## Productwijziging

### Nieuwe uitvoering van het smalle Serie 34 printrelais

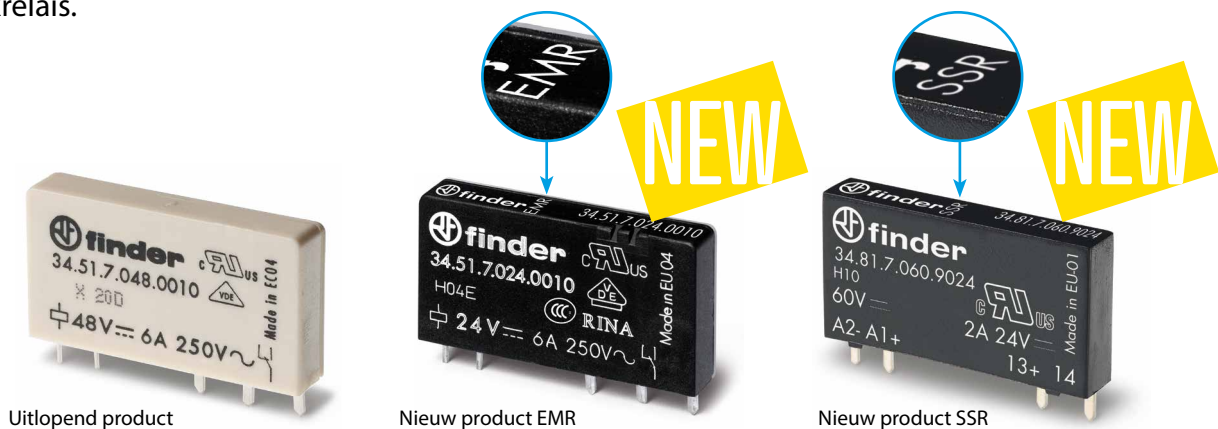
Finder heeft een belangrijke productmodificatie doorgevoerd en de opdruk van het Serie 34 printrelais gewijzigd. Dit relais wordt ook breed toegepast in de industriële automatisering, vaak als PLC interface – in de markt gezet als de Series 38 en 39 Interfacerelais.

**Reden voor de wijziging: beter resultaat bij het ultrasoon lassen van de behuizing.**

Het fabricageproces voor het ultrasoon lassen van het relaiskapje is gewijzigd om de allernieuwste laser lastechnieken te kunnen toepassen.

De nieuwe methode vereiste een wijziging van de kunststoffen die voor het kapje van de EMR (elektromechanisch relais) uitvoering werden gebruikt.

Deze wijziging maakte het ook mogelijk om de leesbaarheid te verbeteren van de essentiële technische informatie op het product. Alle nieuwe versies van de smalle Serie 34 worden aan de bovenkant gemarkeerd met EMR (elektromechanisch relais) of SSR (solid state relais), naar gelang wat van toepassing is, en zijn voorzien van het volledige artikelnummer. Deze opdruk is een praktisch hulpmiddel voor paneelbouwers en elektromonteurs, speciaal in situaties waarbij het relais in het paneel moet worden vervangen. De bedrukking aan de bovenkant is nu aanwezig op al onze series insteekrelais.

#### Serie 34 EMR nieuwe uitvoering

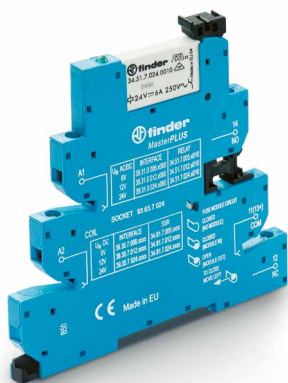
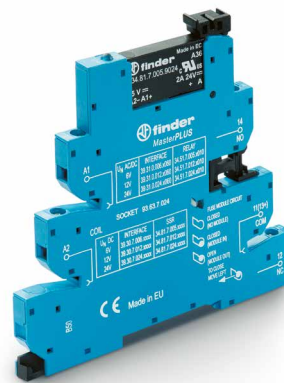
- Wit kapje voor EMR relais en zwart kapje voor SSR relais, met specificatie en productcode aan de zijkant van het relais
- Geen bedrukking aan de bovenkant.

Vanaf maart 2017, is de AgNi + Au versie al verkrijgbaar.

- Vanaf mei 2017, worden de EMR relais geproduceerd met een zwarte zijkant en een doorzichtige zijkant
- De zwarte zijkant van het relais wordt bedrukt met de technische gegevens, het volledige artikelnummer en de Finder merknaam
- De bovenkant wordt bedrukt met de Finder merknaam, type relais (EMR) en het volledige artikelnummer
- De technische eigenschappen en keurmerken blijven gelijk aan de voorgaande uitvoeringen met het witte kapje.

#### Serie 34 SSR nieuwe uitvoering

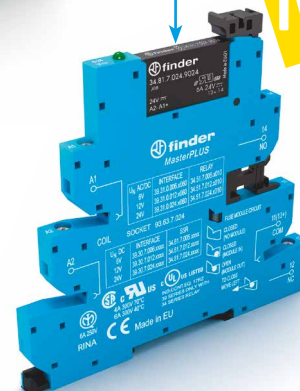
Sinds april 2017, zijn de nieuwe uitvoeringen al verkrijgbaar – gekenmerkt door betere prestaties. In het bijzonder de types 34.81...9024, de schakelstroom is verhoogd van 2 A naar 6 A bij 24 V DC.

- Het kapje blijft volledig zwart, zo is het visueel te onderscheiden van de EMR relais
- De zijkant van het relais wordt bedrukt met de technische gegevens, het volledige artikelnummer en de Finder merknaam
- De bovenkant wordt bedrukt met de Finder merknaam, type relais (SSR) en het volledige artikelnummer
- Zoals bij de voorgaande types, cURus keurmerk, met de nieuwe specificaties, blijft behouden.
